Informe Consolidado de Solicitud de Aclaraciones, Rectificaciones y/o Ampliaciones Complementario a la Declaración de Impacto Ambiental del Proyecto "Modificación y Optimización de faena minera Mantoverde, en comuna de Chañaral, y transporte de concentrados a puertos de zona de Mejillones"

Nombre del Titular : MANTOVERDE S.A.
Nombre del Representante Legal : Oscar Roberto Flores Lemaire
Dirección : Andres Bello 660

El presente Informe Consolidado de Solicitud de Aclaraciones, Rectificaciones o Ampliaciones a la Declaración de Impacto Ambiental del proyecto "Modificación y Optimización de faena minera Mantoverde, en comuna de Chañaral, y transporte de concentrados a puertos de zona de Mejillones", contiene las observaciones generadas en virtud de la revisión de la Adenda.

Imagen 1

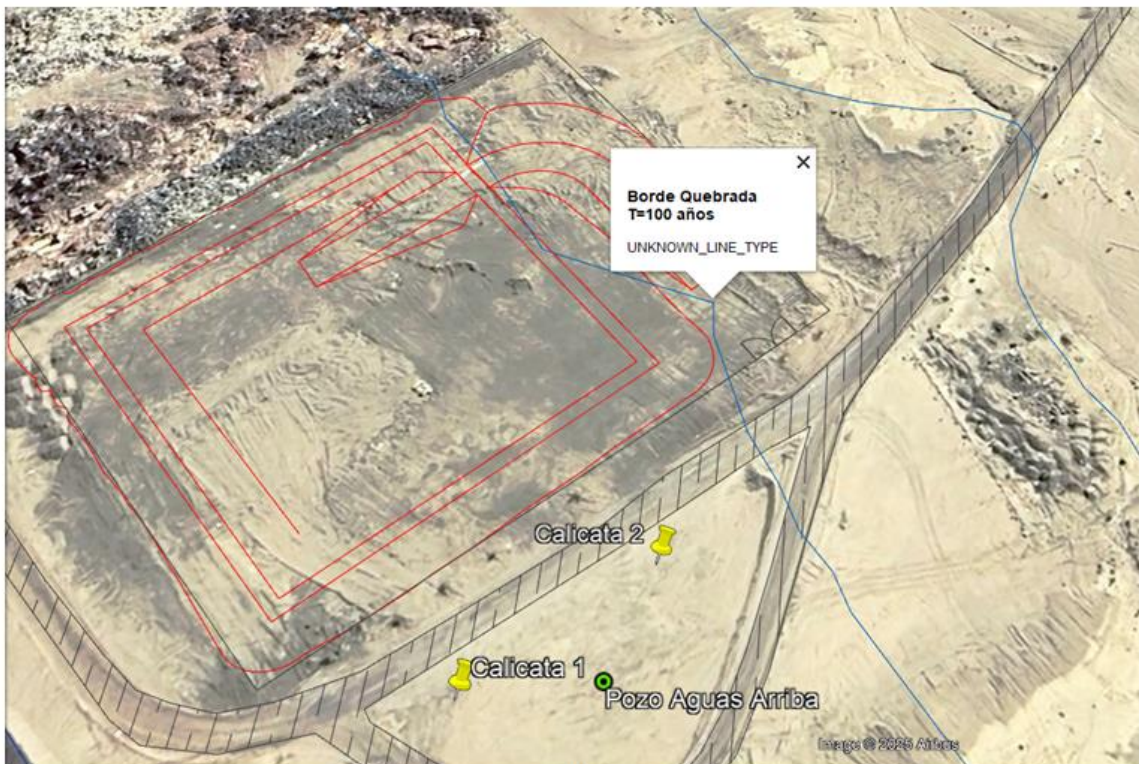
- b) En la Figura 6 del Anexo P de la Adenda se indica que existiría una distancia de 60 m entre la ampliación del relleno sanitario y el borde la Quebrada Guamanga (estimado para un periodo de retorno de 100 años). Sin embargo, como se aprecia en la Imagen 1, en la

información contenida en el Anexo F del Anexo P (archivo kmz) de la Adenda, se grafica el borde del área de inundación de esta quebrada (100 años), dentro del sitio de disposición final de residuos. Por lo tanto, el Titular deberá corregir lo presentado o justificar técnicamente que el sitio dará cumplimiento al art. 10 del DS 189/2005.

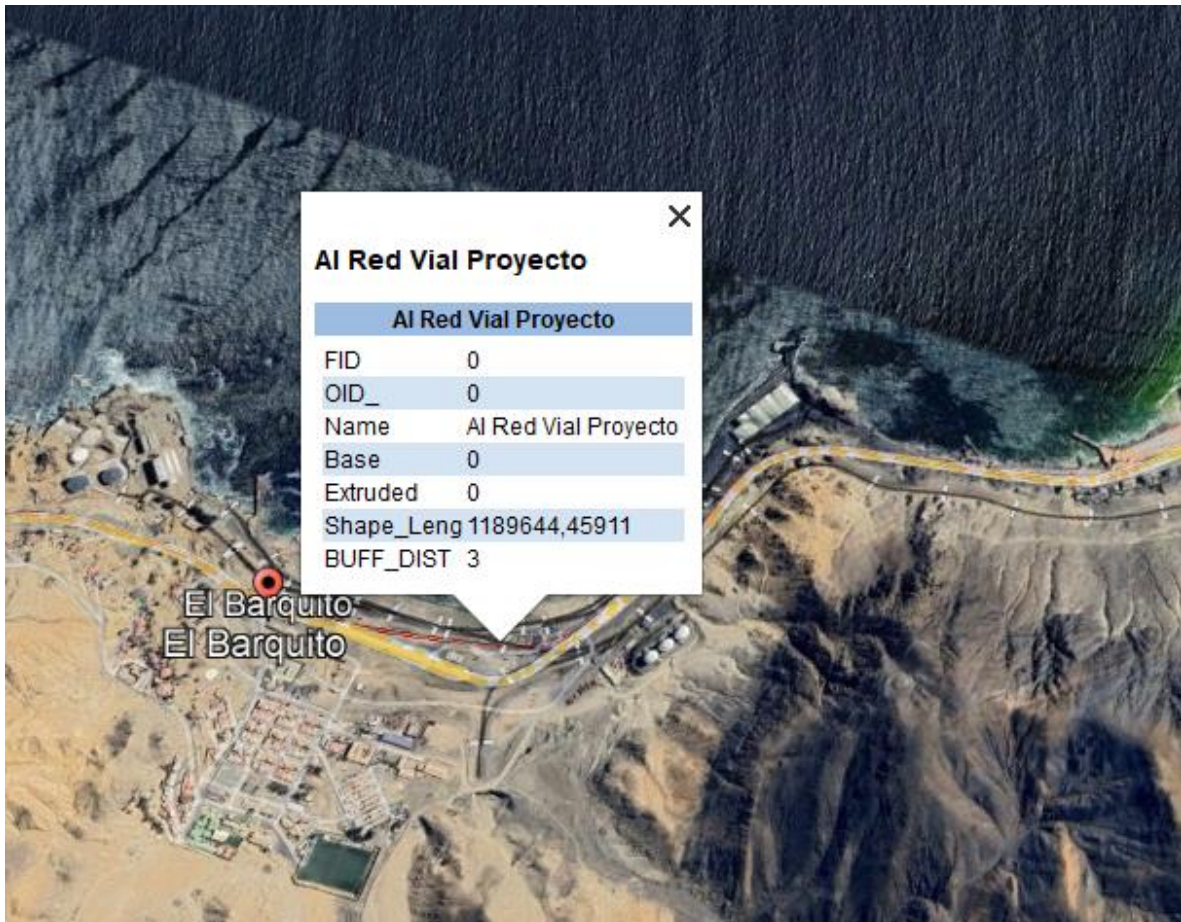
- 11.8. Con respecto a la observación n°6.2 del Anexo A. Anexo PAC, se solicita al Titular complementar su respuesta, en la que señala lo siguiente:
“Respecto de otros beneficios sociales, en la respuesta a la observación 5.18 se indican las líneas estratégicas de Desarrollo Social y Relaciónamiento Comunitario/Gubernamental que aplica Mantoverde, y que se focalizan en la Provincia de Chañaral”

Lo anterior, debido a que en la respuesta a la observación 5.18 no se indican las líneas estratégicas de Desarrollo Social y Relacionamiento Comunitario/Gubernamental que aplica Mantoverde de manera explícita. En consecuencia, se solicita entregar una respuesta conforme a la observación ciudadana, haciendo énfasis para la localidad de Chañaral.
